Neubau eines Seminar- und Hörsaalgebäudes in Salzgitter- Calbecht für die Fachhochschule Braunschweig-Wolfenbüttel –

Abschlussbericht zur Begleitung des VOF- Verfahrens (Az. 25764-25)

Abbildung 9 Grundriss EG und 1. OG

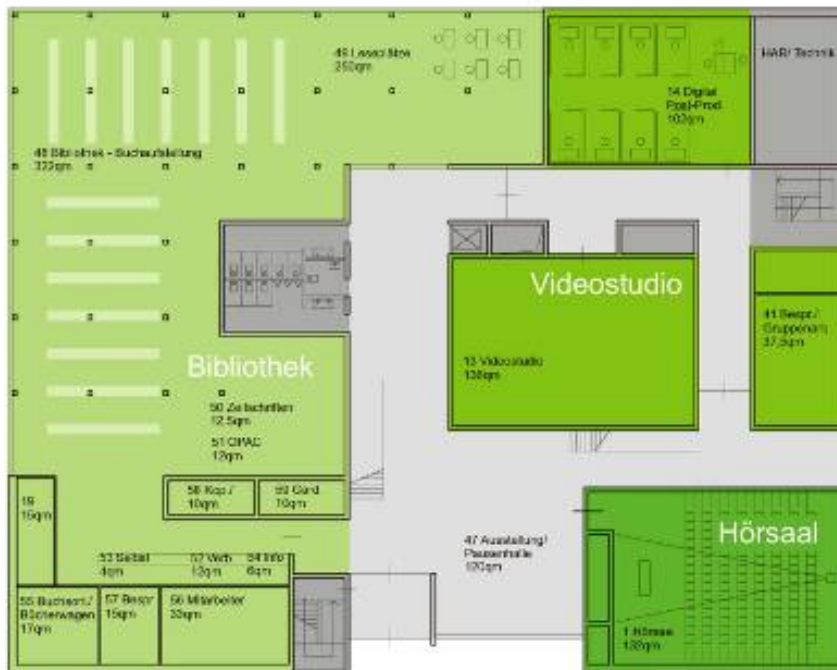
- **Baukörper/Gebäudehülle:** kompakt, angemessener Fensteranteil, außen liegender Sonnenschutz
- **Konstruktion:** Stahlbeton-Skelettbau, vorgehängtes Ziegelmauerwerk
- **Energieversorgung:**
 Variante 1: Fernwärme
 Variante 2: Luft-Erdreichwärmetauscher, Erdsonden + Gasabsorptionswärmepumpe

- **Heizung:** Betonkernaktivierung, Heizkörper mit motorischen Stellventilen und Fensterkontakten
- **Kühlung:** Bauteilkernaktivierung und Lüftung
- **Lüftung:** mech. Lüftung nach Anforderung, getrennte Systeme für Hörsaal und sonstige Räume, WRG, Erdreichwärmetauscher, PCM-Wärme-/Kältespeicher
Beleuchtung: gute Tageslichtversorgung
- **Sonstiges:** angemessene Architektur, integrales Konzept, Redundanzen (EWT/Sonden) und Varianten (Fernwärme/WP) sollten geprüft werden, gute Wirtschaftlichkeit möglich
- **Optimierungsmöglichkeiten:**
Atrium in das Lüftungskonzept integrieren
Nachtlüftung über Fenster ermöglichen
